Oggetto: [ID: VIA0745] istanza per la **“Realizzazione dell’impianto di dissalazione delle acque salmastre delle sorgenti del Tara e delle condotte di adduzione dell’acqua potabilizzata e di scarico della salamoia”** sito in agro di Taranto e Statte (TA) e località varie.

Proponente: **Acquedotto Pugliese S.p.A.**

Parere tecnico istruttorio della Soprintendenza Speciale per il PNRR.

Fig 8b Individuazione delle opere fuori terra su planimetrie tematiche e del costruito inserito nel contesto agricolo attuale: impianto di dissalazione per osmosi inversa, rilancio acque dissalate, rilancio scarico, magazzini, uffici (elab SN-SUB)

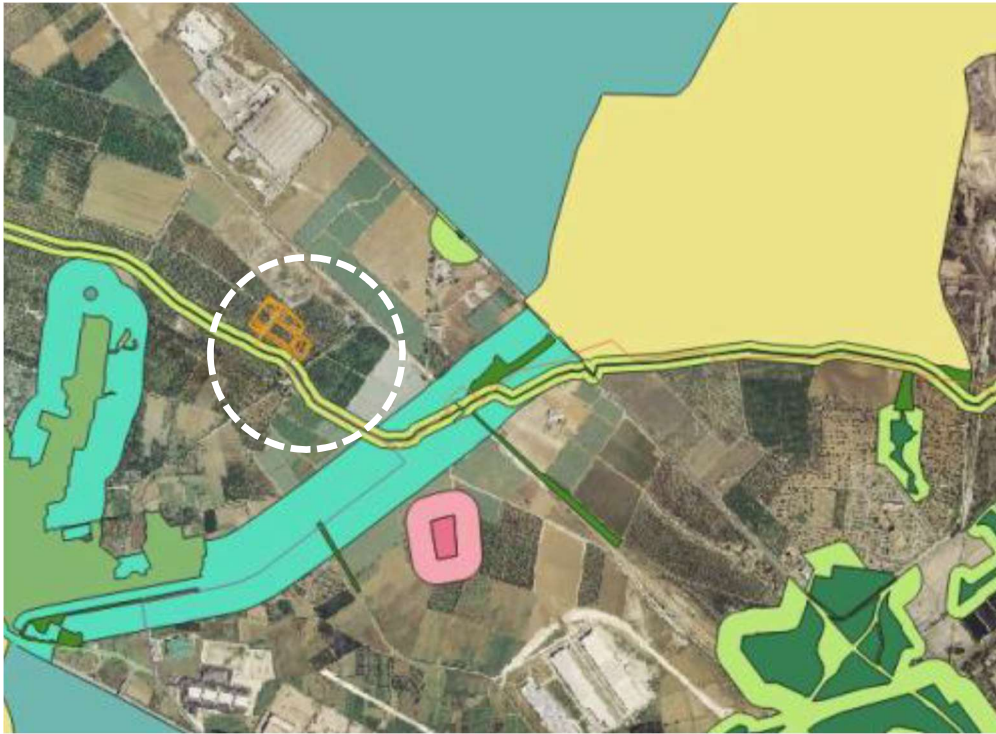
delle componenti culturali insediative, **si valuta che** l'impianto di dissalazione, nonostante la modifica progettuale volta a evitare l'interferenza diretta, **si porrà comunque in prossimità rispetto al percorso del Regio Tratturello Tarantino**, bene tutelato ai sensi della Parte II e III del D.lgs. 42/2004, oltre che dal PPTR, **alterandone il contesto**, in un ambito a vocazione agricola ove si riscontra la presenza di alcuni detrattori paesaggistici (impianto di presa EIPLI, centrale Terna), aggiungendosi ad essi incrementando notevolmente il grado di trasformazione e antropizzazione.

Fig 9 evidenziazione dei principali punti di interferenza con la Componente idrologica del PPTR - planimetria generale (cfr., elab tratto dallo Studio di impatto ambientale, figura 7).

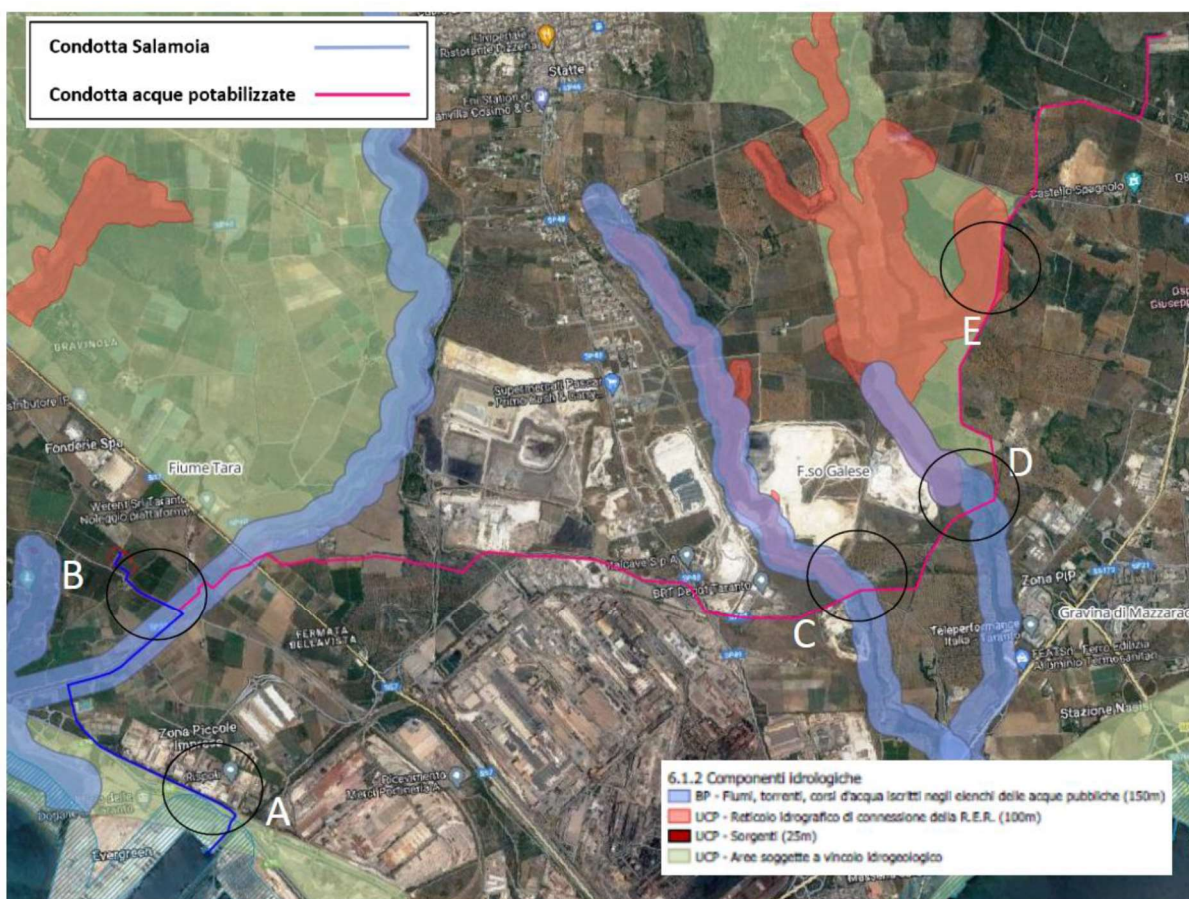
Sempre nel merito del contrasto con le NTA del PPTR, **si rileva che** lo stesso art. 46 co.2 lett. a6), in relazione ai corsi d'acqua interessati, e per il contrasto con l'art. 54 co. 2 lett. a4), in relazione alle lame e alle gravine interessate dall'intervento evidenzia trasformazioni profonde dei suoli, il cui impatto sarebbe, a giudizio del proponente, minimizzato dall'utilizzo di tecnologie no-dig e micro-tunnelling, **non può dirsi annullato**, data la natura stessa dell'intervento e necessità dell'impianto, al principio e alla fine di ogni attraversamento, di cantieri di spinta e cantieri di uscita, aree di lavorazione, piste di servizio, tutte opere comunque altamente impattanti sui suoli.

In relazione ai contrasti normativi con gli art.63 co.2 lett.a1), Art.66 co.2 lett.a1), artt.71 e 72 co. 3 e co. 2 lett. a4) delle NTA di PPTR, riguardo gli impatti sulla vegetazione erbacea, arborea od arbustiva in ambito tutelato, **si rileva che** gli stessi, anche ad esito degli ulteriori approfondimenti fatti dal proponente, **gli stessi non appaiono superabili allo stato attuale**, in quanto non sono stati ancora compiutamente definiti gli interventi di mitigazione e attenuazione del contrasto evidenziato, con studi d'inserimento a tutela del contesto paesaggistico evidenziato, **in quanto demandati alla progettazione esecutiva.**
